2024/2/8
ヒアリング資料6

設置変更承認申請に係る審査における論点と本保安規定変更申請における
それらの反映状況及び今後の下部規定改訂における反映計画について

国立大学法人京都大学

設置変更承認申請について

【補足F 実験物を装荷した炉心の炉心配置決定のためのプロセス】

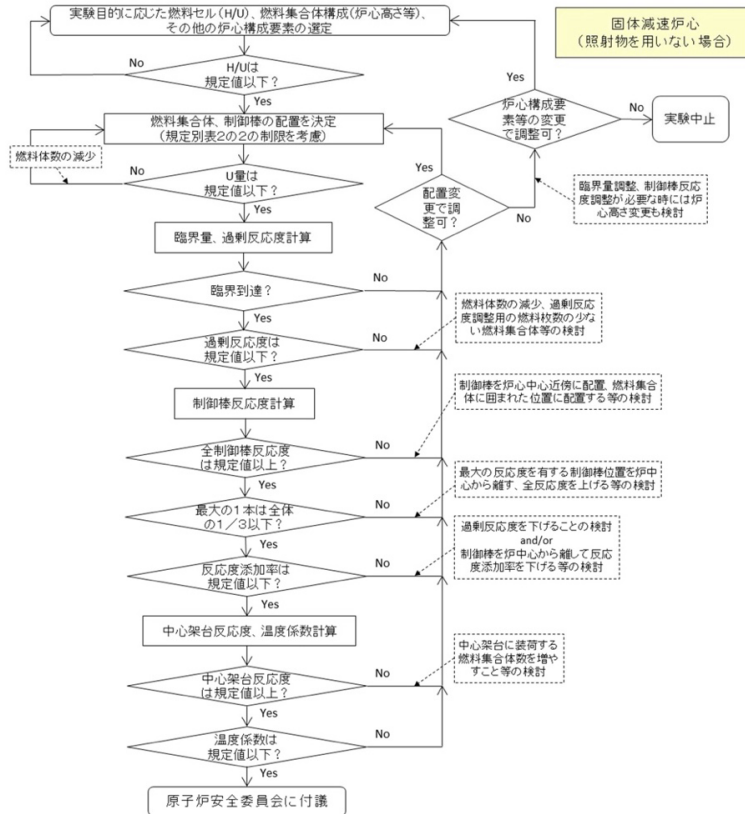
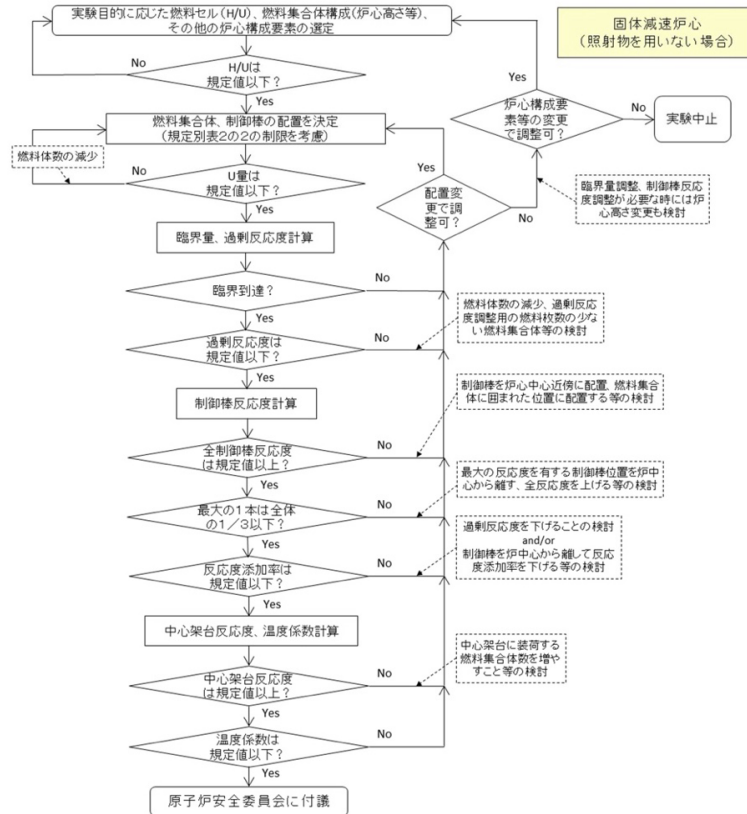
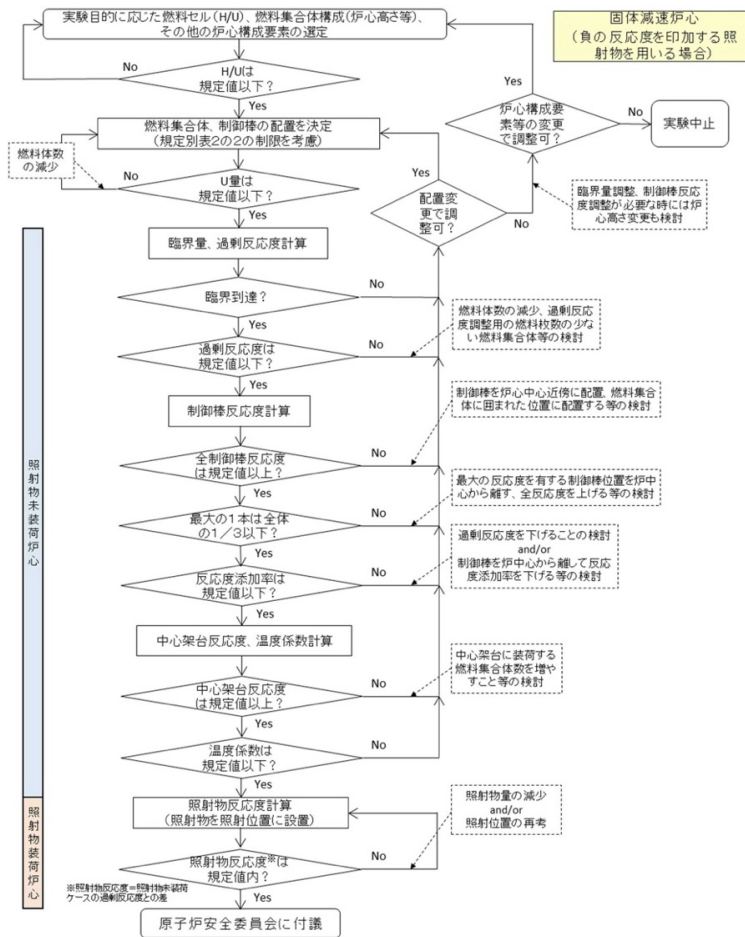
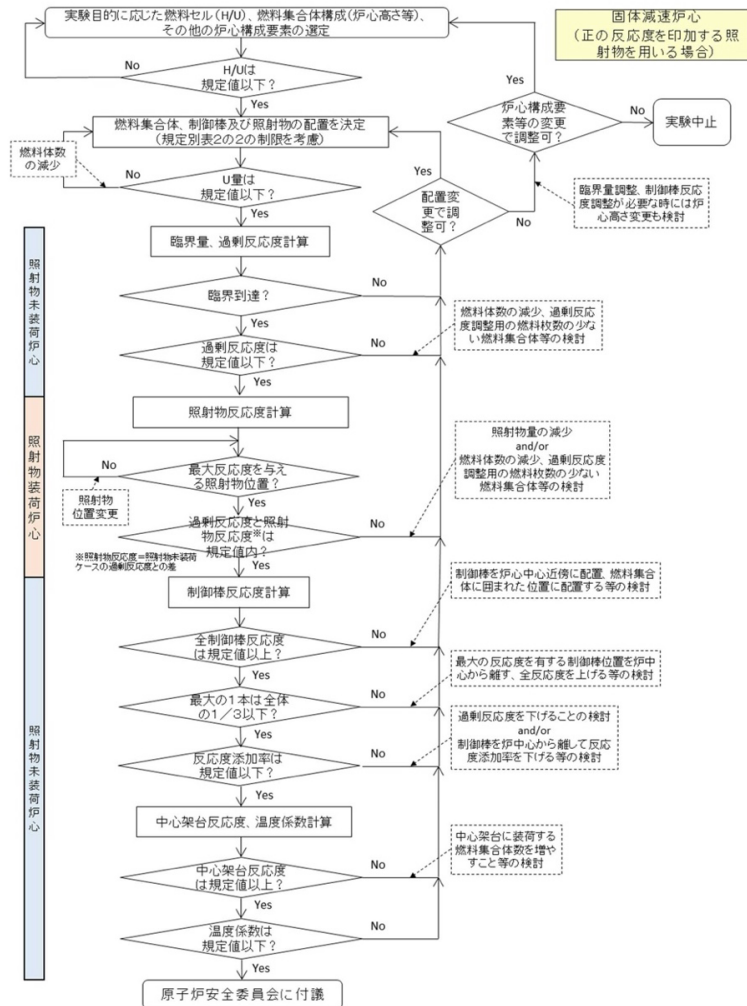
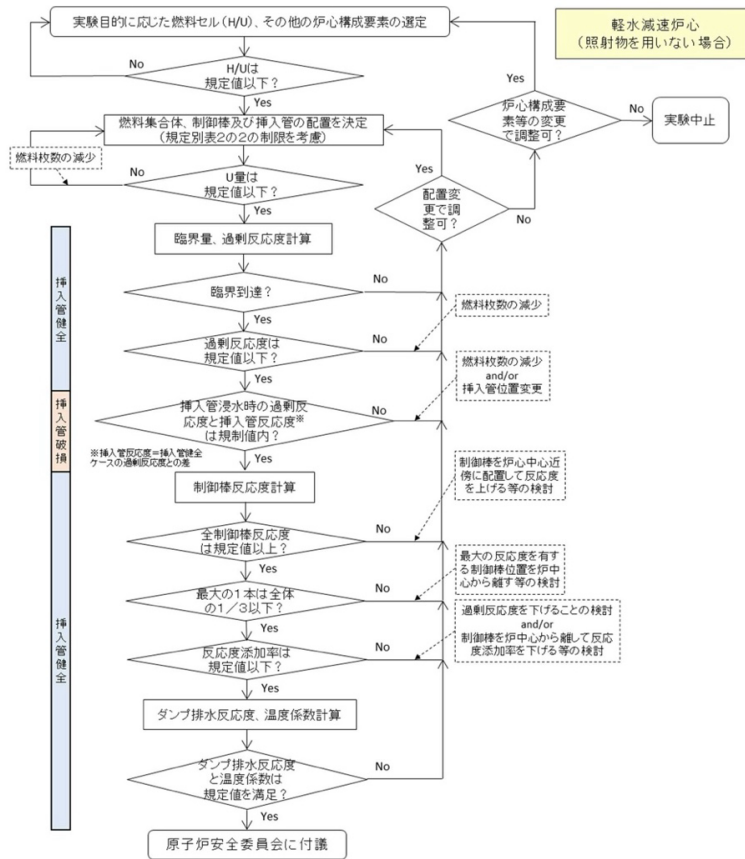
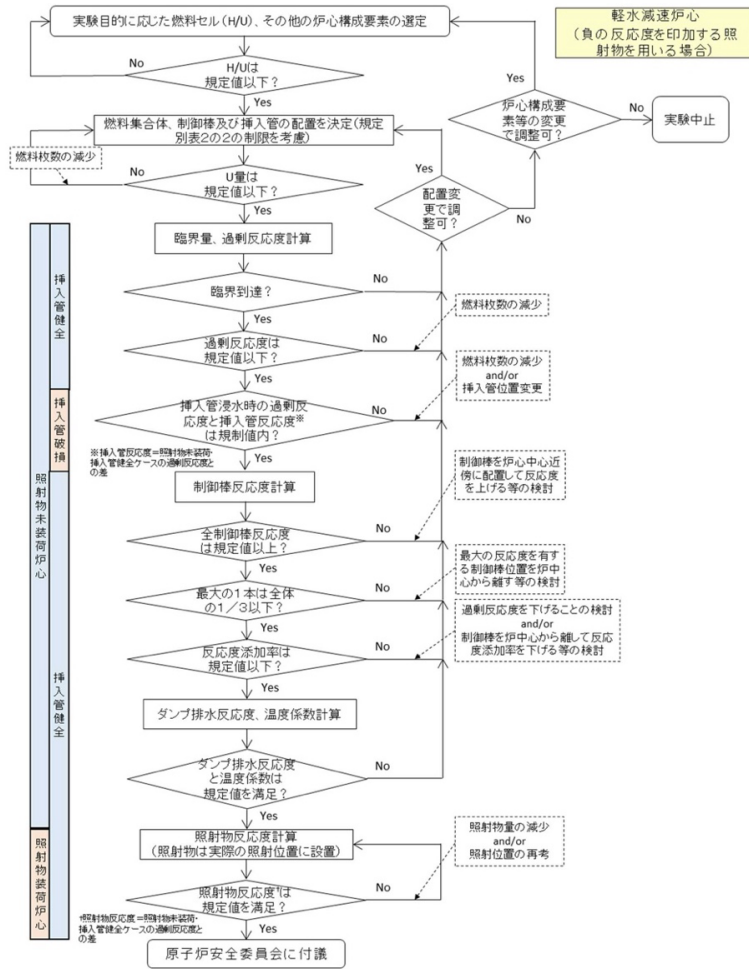
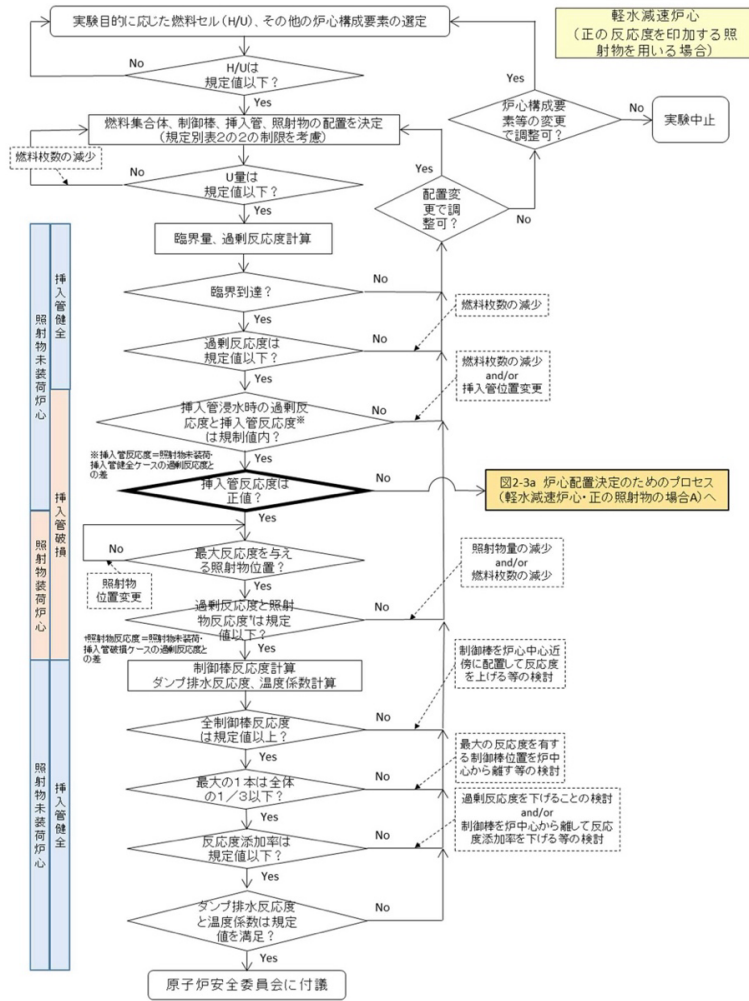
| 139 | 〃 | 添付10 | 炉心決定のためプロセスをどのように取り扱うのか、その位置付について説明 | | | 原子炉施設保安規定の下部規定である原子炉施設保安指示書に入れる予定です。 | 12/10 ヒアリング資料 | - |

本資料の 6-3 ページ～6-13 ページに【実験物を装荷した炉心の炉心配置決定のためのプロセス】が示されている。これは、照射物の固定が外れて移動することにより正の反応度が印加されても、軽水減速炉心において検出器等を設置するために使用する挿入管が破損して水が侵入することにより正の反応度が印加されても、それらに起因して炉心が臨界超過状態に移行して生じた温度上昇により正の反応度フィードバックが印加されても、常に炉心の過剰反応度が制限値以下となるように炉心を選定する手順を例示したものであり、本保安規定変更申請において、別表第 2 の 2 に追記しようとしている「パイルオシレータの使用、照射物の移動、挿入管の破損及びそれらに起因する温度上昇に伴い添加される反応度を考慮しても、過剰反応度は制限値以下となること。」を実現する炉心選択ための具体的な手順となっている（なお、現状、パイルオシレータは設置されていないため考慮されていない）。ただし、資料 6-3 ページ～6-13 ページに示されるように、この手順は、場合分けも多くて非常に複雑なこともあり、保安規定ではなく、保安指示書に反映させることが適当と考えている。

なお、本件は、設置変更の審査の中で保安規定あるいは保安指示書に反映させるべきこととして議論となった論点の 1 つであるが、資料 6-14 ページの【論点管理表】【質問管理表】抜粋の 139 番目の質問「炉心決定のためのプロセスをどのように取り扱うのか、その位置付け」に対して、当時から保安指示書に記載する旨の回答をしている。
